Bilag 11

Supplerende høring Tillæg 1 til Lokalplan Nuuks Plads Metrostationsplads Foreslåede ændringer efter den offentlige høring

Som følge af den offentlige høring foreslås en række ændringer.

Tegning 5c · Porte og passager

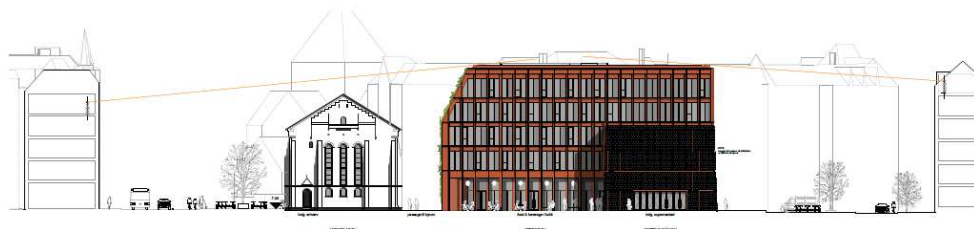
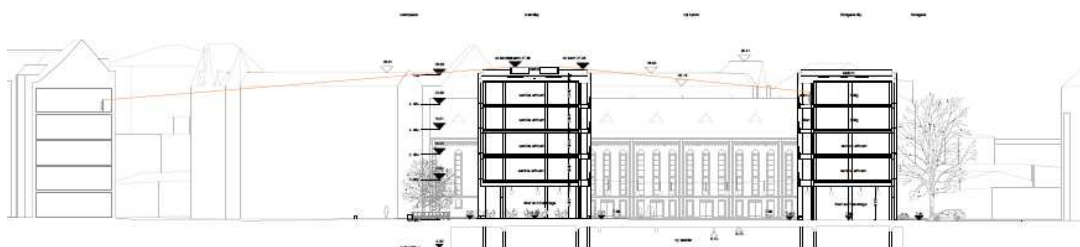
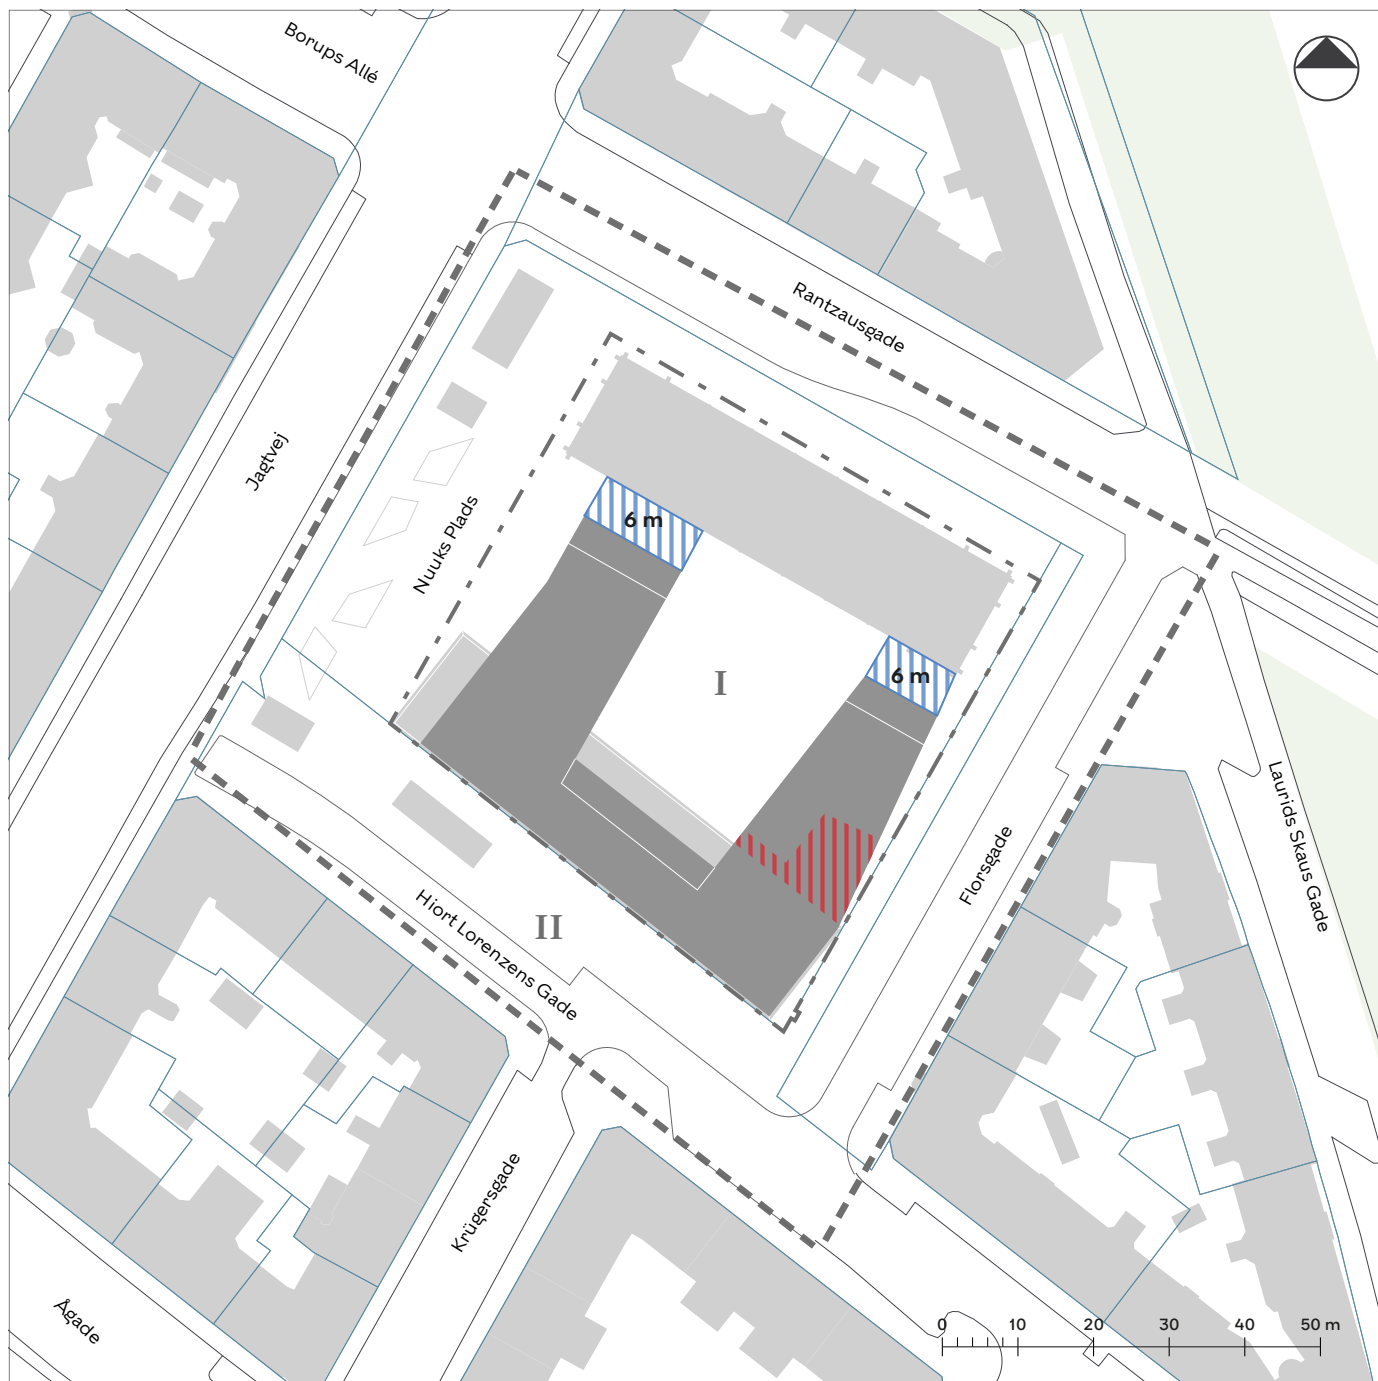
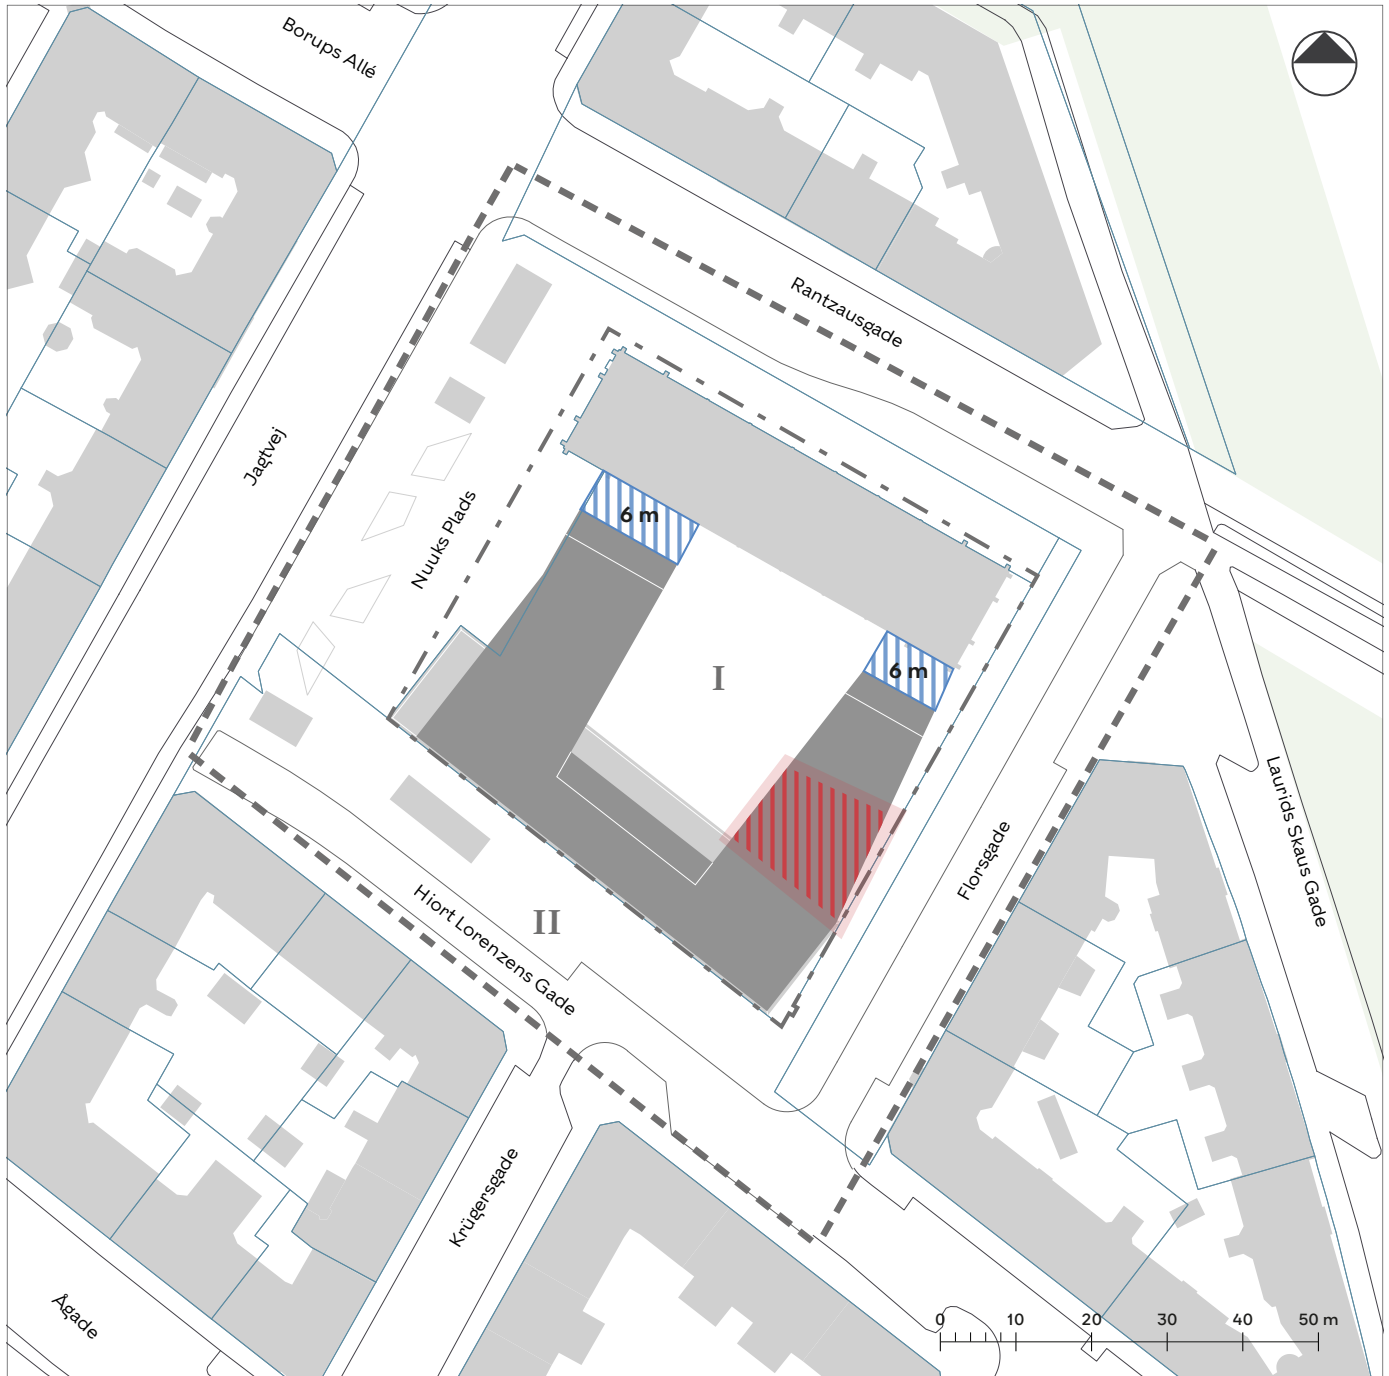
Bygherre ønsker et felt for placering af port. Porten ønskes flyttet væk fra Koppels bygning. Et felt fremfor en eksakt placering skaber større fleksibilitet. Portens bredde ønskes angivet til min. 1,4 m.

Forvaltningen medgiver, at et felt fremfor en eksakt placering (det skraverede felt) skaber større fleksibilitet.

- § 6, stk. 2. Bebyggelsens placering
c) "Porte og passager skal placeres, som vist på tegning 5c. **Portrum skal have en bredde på min. 1,4 m i lige linje. Der må ikke være barrierer som cykelstativer og andet mellem Florsgade og det indre byrum.**"
- Lokalplantegninger tilrettes
Tegning 2a - Anvendelse.
-Markering af gråt felt for anden anvendelse udvides.
Tegning 5c - Porte og passager og Tegning 6a - Ydre fremtræden
-Der angives et felt.
- Redegørelsen
-Konsekvensrettes bl.a. illustrationsplan og vignet af trafikforhold (se ovenfor pkt. 'Bilparkering')

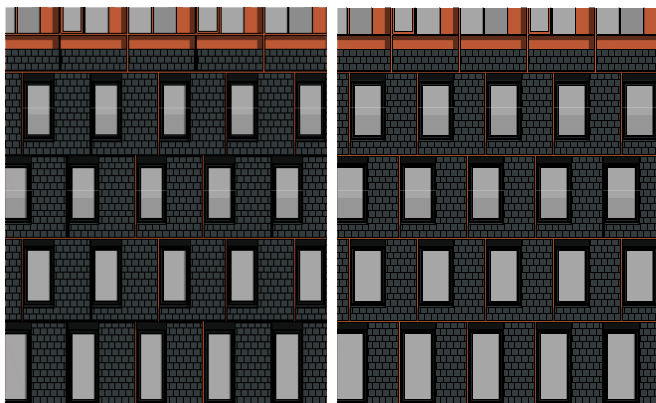
Bygherre ønsker større åbenhed i stueetagens facade mod byrum (facade h på lokalplantegning 6a) i modulets fulde bredde i 1-2 etage (dobbelthøj) på i alt 13,5 m, hver etage for sig.

Bygherre ønsker også, at min. bredde ændres for sideindgang til supermarkedet fra 4 m til 4,5 m, så det går op med modulmålet på 2x2,25 m.

- § 7, stk. 1. Bevaringsværdig bebyggelse
j) "....Langs facade h kan huller til vinduer, døre og franske altaner være **Dog kan der mod byrum på 1. etage (stueetage) og 2. etage laves større huller i modulets bredde, i alt maks. 13,5 m hver etage for sig.** Langs facade h kan der mod facadestykket mod metroforpladsen laves et større hul i stueetagen på maks. ~~4,0 m~~ **4,5 m** i bredden, der skal være trukket min. 1,6 m væk fra hjørnet."
- Redegørelse
-Redegørelsen konsekvensrettessom følge af ændringen.

Tegning 1 · Områdeafgrænsning

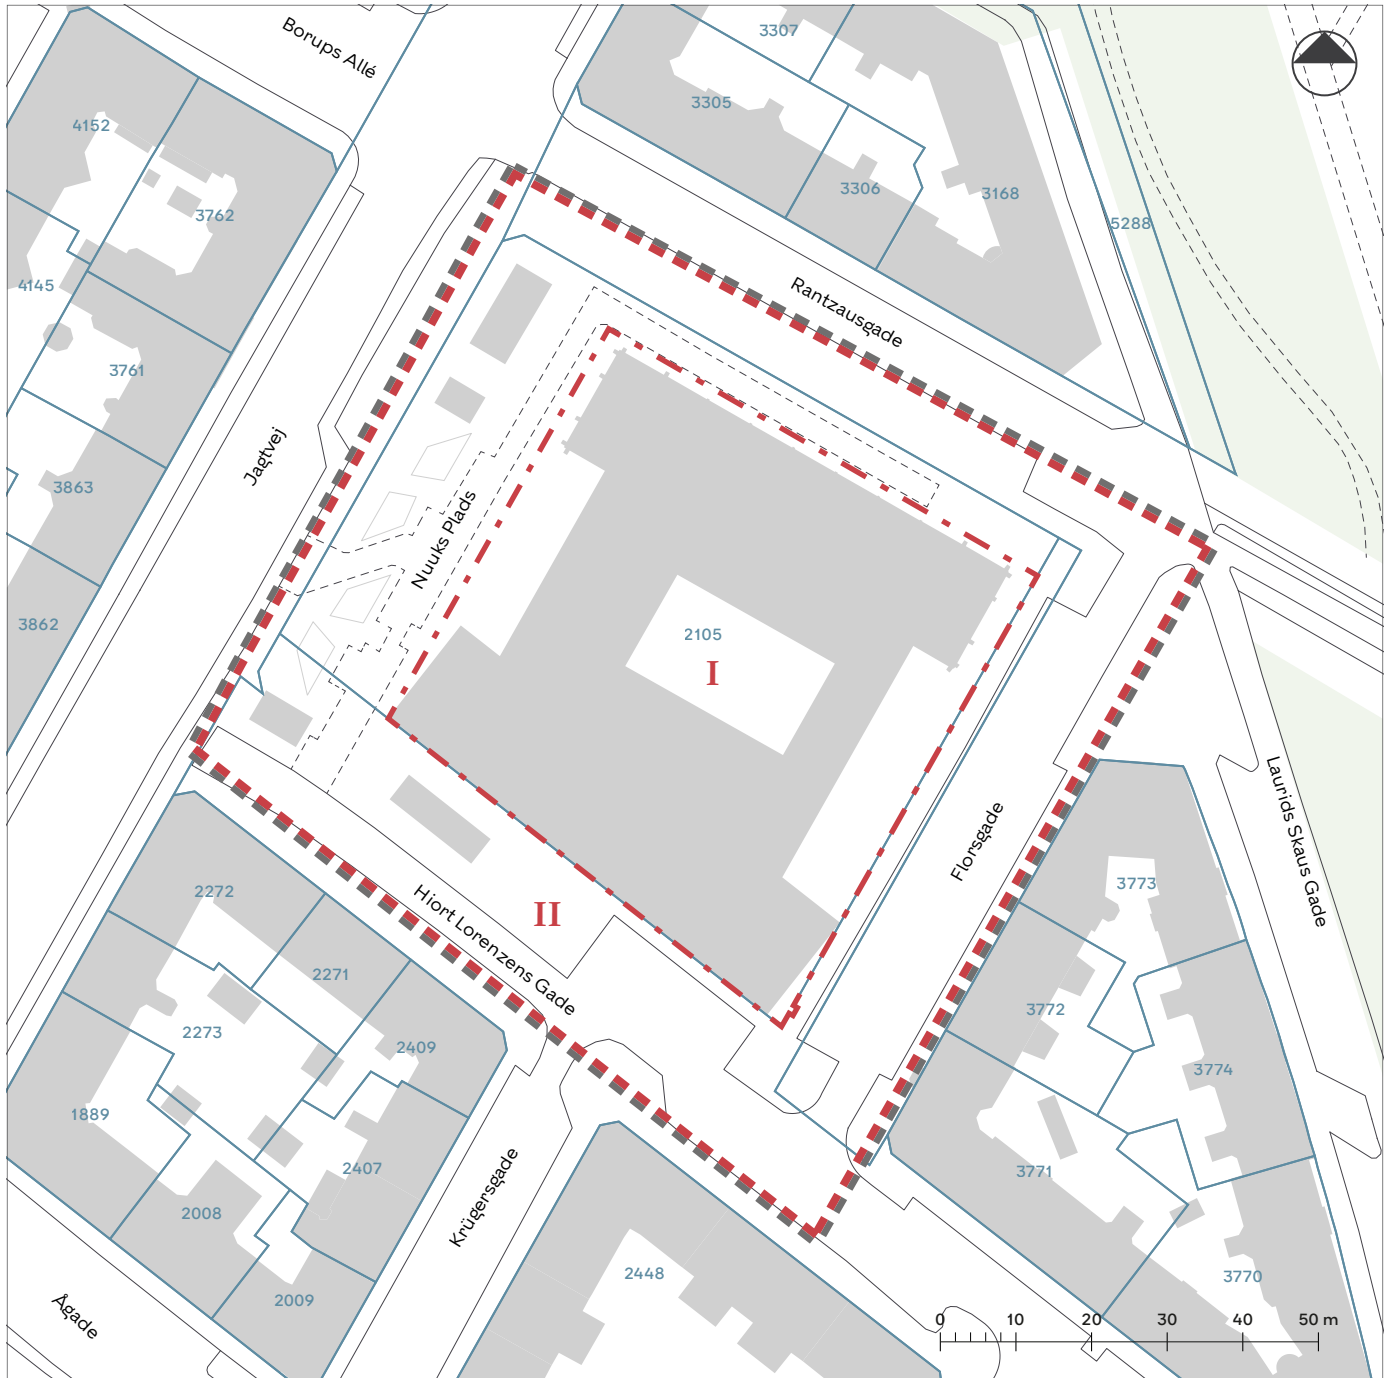
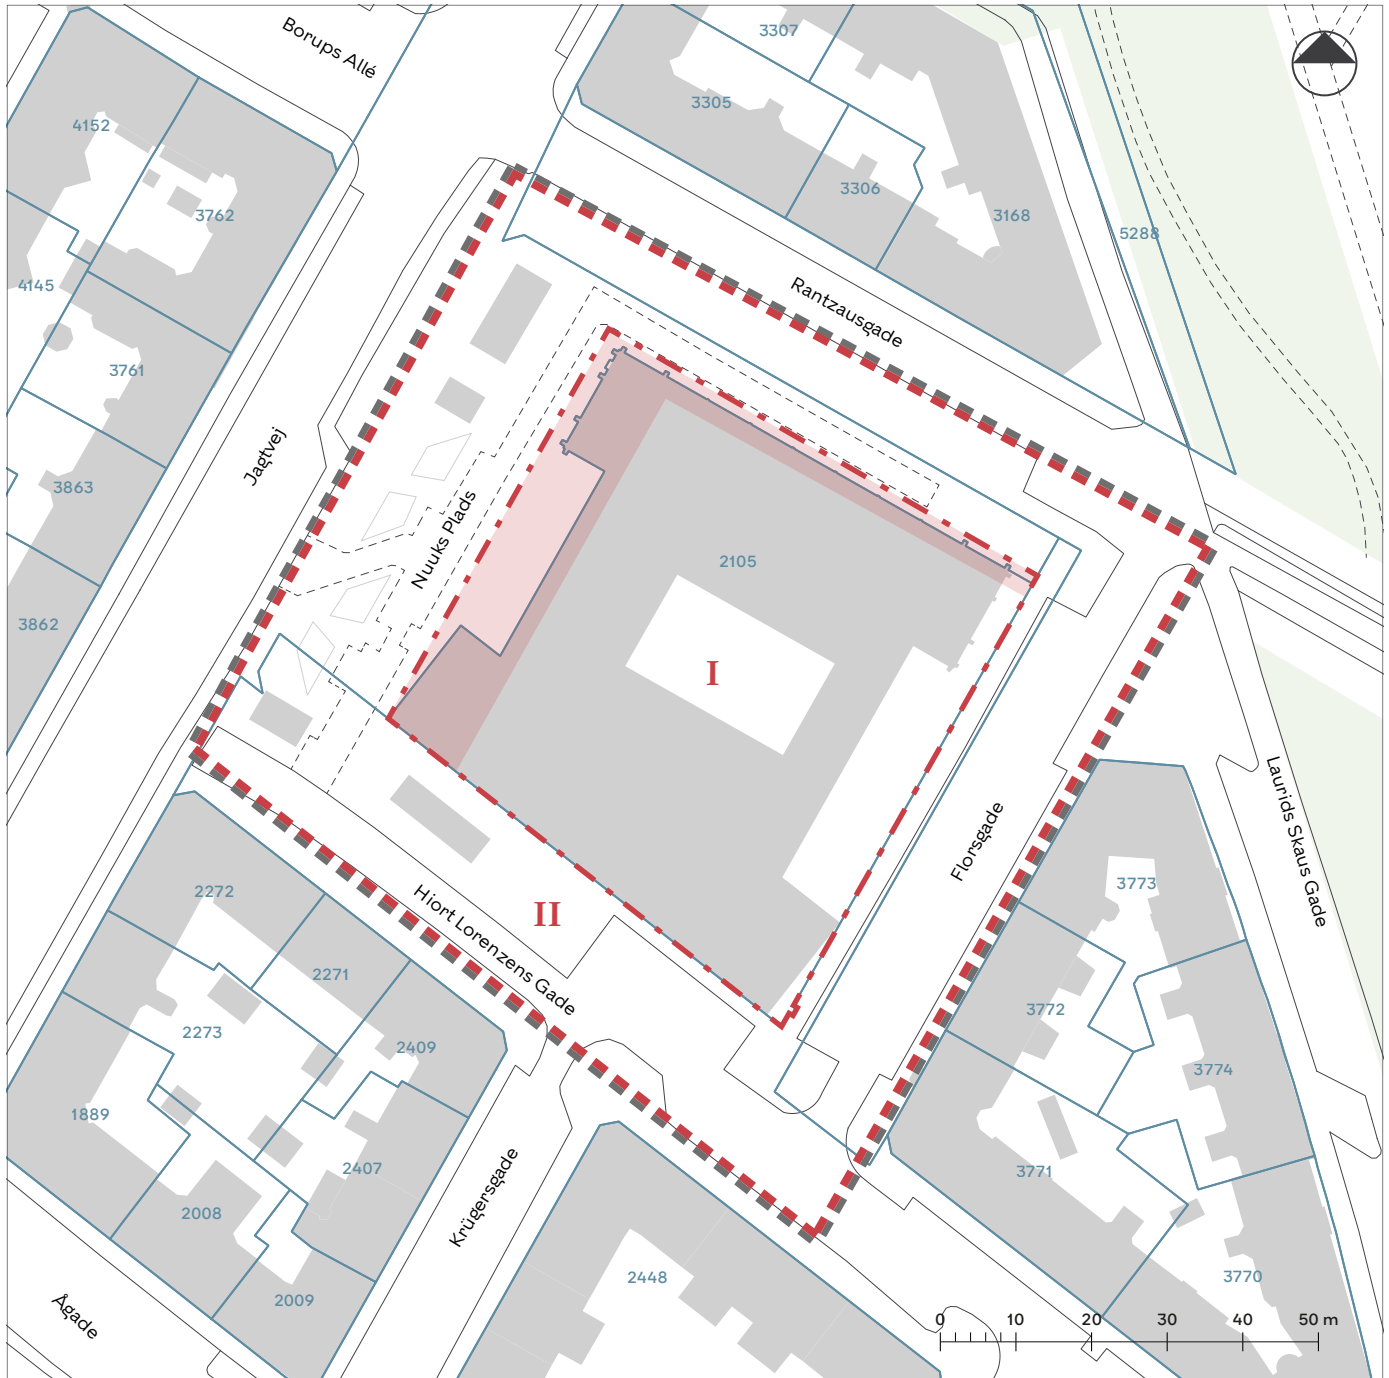
Forvaltningen er blevet opmærksom på, at der er gennemført matrikulære ændringer af matr.nr. 2105 mod metrostationspladsen. Ændringer fremgår af tegning 1 - Områdeafgrænsning, hvor ændringen er markeret. På tegning 3 er vejlinjen ændret. Ændringen er konsekvensrettet på øvrige tegninger. § 4, stk. 1. Vejlinjer justeres som anført: ~~Mod Jagtvej, Rantzausgade, Florsgade og Hiort Lorezens Gade opretholdes de eksisterende vejlinjer, jf. tegning 3.~~
